DETERMINAZIONE DEL DIRIGENTE SERVIZIO VIA/VINCA 6 giugno 2024, n. 265

**[ID VIP 10062] - Parco eolico, costituito da 16 aerogeneratori, di cui 11 di potenza unitaria pari a 7,2 MW e 5 di potenza unitaria di 4,2 MW, per una potenza complessiva d'impianto pari a 100,2 MW, da realizzarsi nei comuni di Taranto (TA), Lizzano (TA) e Torricella (TA), con opere di connessione alla RTN e impianto di accumulo che interessano anche i comuni di Carosino (TA), Monteparano (TA), Fragagnano (TA) e Sava (TA). Istanza per il rilascio del Provvedimento di VIA statale ex art. 23 del D.lgs. n. 152/2006 e ss.mm.ii. Proponente: Santa Chiara Energia S.r.l.**

Relazione tecnica a supporto dell'istruttoria sul progetto  
**ID\_VIP 10062**

Figura 4 – Stralcio del PPTR con ubicazione dell’area di intervento - Area di Buffer di 3 Km

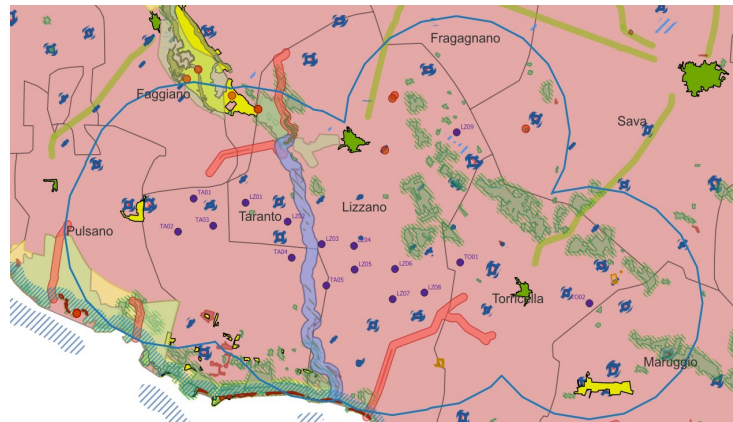
Le aree in cui sono previsti gli insediamenti dei 16 aerogeneratori dell'impianto eolico non sono idonee perché ricadono all'interno della fascia di rispetto della distanza di tre chilometri dai Beni Culturali e Paesaggistici della Parte Seconda del Codice 42/2004 e dall'art.136 dello stesso. Infatti, il progetto presenta interferenze con le seguenti componenti:

L’area di progetto, pertanto, non ricade tra quelle classificate come idonee ai sensi dell’art. 20 comma 8 lett. c-quater del D. lgs. 199/2021.

Figura 5 – Ubicazione dell'area di progetto rispetto alle Aree Non Idonee ex R.R. 24/2010

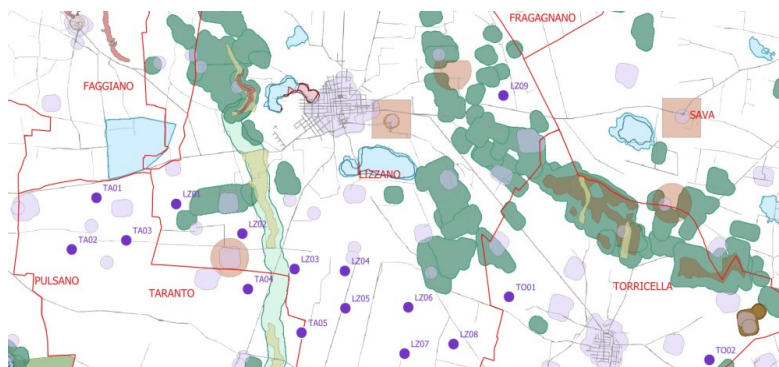
L’area dell’impianto proposto **RICADE** tra quelle indicate come *non idonee* ai sensi del regolamento regionale n. 24 del 2010.

È doveroso rilevare, inoltre, che per la realizzazione della viabilità di cantiere, dall’analisi progettuale è emerso che gli interventi interferiscono con **alcuni elementi paesaggistici** quali:

- Filari di ulivi
- Alcuni tratti di muretti a secco

Figura 7 – Localizzazione parchi eolici dei progetti ID\_VIP\_10062 e ID\_VIP\_10728

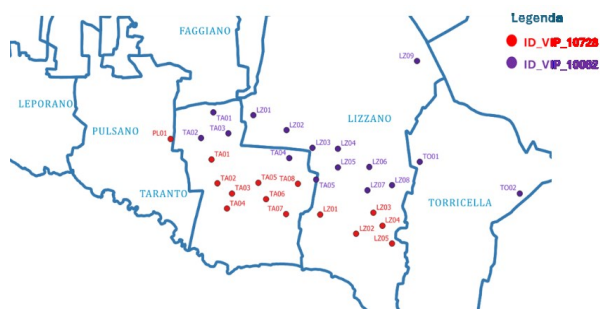
**Dall'analisi della documentazione condivisa e tenendo conto degli impianti realizzati, autorizzati o in fase di permitting, la raccomandazione non risulta soddisfatta.**

Si segnala, inoltre, che la **Santa Chiara Energia S.r.l.**, parte del **Gruppo Hope**, aveva inizialmente presentato il progetto in esame, poi ceduto a **Taranto San Martino S.r.l.**, una società con sede a Milano costituita lo scorso ottobre. Il 15 dicembre, la stessa Santa Chiara ha avviato un nuovo progetto (**ID\_VIP 10728**) per l'installazione di **14 aerogeneratori**, ciascuno con una potenza di 7,2 megawatt e un'altezza di 236 metri, per una potenza complessiva di 100,8 MW. Il progetto prevede l'installazione di cinque aerogeneratori nel comune di Lizzano, otto nell'isola amministrativa di Taranto e uno nel comune di Pulsano, in località "**Morrone Vecchio**".

Quello della società del **Gruppo Hope**, tuttavia, non è l'unico progetto che al momento riguarda tale territorio. Al Mase, infatti, il 29 maggio 2023 è stato presentato un ulteriore progetto di **nove aerogeneratori**, con altezza da 115 metri e diametro da 170 metri, per complessivi 58 MW di potenza complessiva. A differenza degli altri due progetti, quest'ultimo è previsto in località Torrevecchia, a Nord dell'abitato del comune lizzanese, al confine con il comune di Fragagnano, e prevede anche aerogeneratori nei territori di Faggiano e Taranto (isola amministrativa).

Figura 8 – Interferenza dell'area di progetto con la struttura viaria

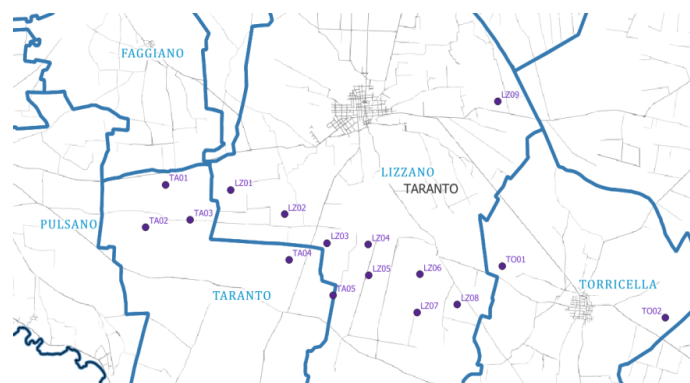
- la distanza di ogni turbina eolica da una strada provinciale o nazionale debba essere superiore all'altezza massima dell'elica comprensiva del rotore e comunque **non inferiore a 150 m dalla base della torre**.

Figura 9 – Gittata massima dell’opera di progetto (Elaborato WON012\_ES\_5\_Gittata\_max\_signed.pdf)

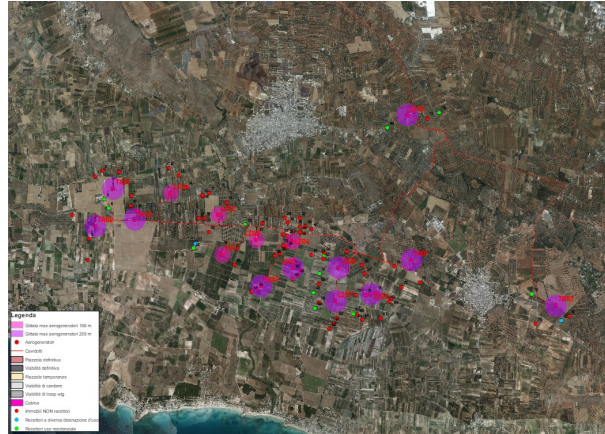
- la distanza di ogni turbina eolica dai fabbricati debba essere almeno pari alla gittata massima dell'aerogeneratore. Ogni abitazione ed edificio preso in considerazione deve ricadere al di fuori di questo raggio d'azione.

Figura 10 – Dettaglio dell'uso del suolo nell'area di progetto

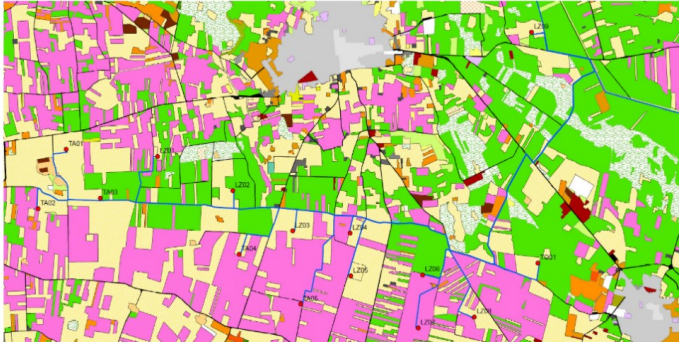
Il proponente dichiara inoltre che nessun aerogeneratore ricade in uliveti e frutteti anche se dall’analisi progettuale è emerso che per la realizzazione della viabilità di cantiere gli interventi interferiscono con i filari di ulivi. Non ci sono aerogeneratori in sistemi colturali e particellari complessi, né in aree a vegetazione boschiva e arbustiva in evoluzione, poiché queste rappresentano una piccolissima parte del territorio.

Dalla ricerca effettuata nel portale SIAN con i codici fiscali, si è riscontrato che i proprietari dei terreni su cui ricadono gli aerogeneratori LZ06, TA01, TA03 e TO02 possiedono delle superfici aziendali coltivate in biologico. Tuttavia, non si ha la certezza che anche i terreni in oggetto siano coltivati con metodo biologico.
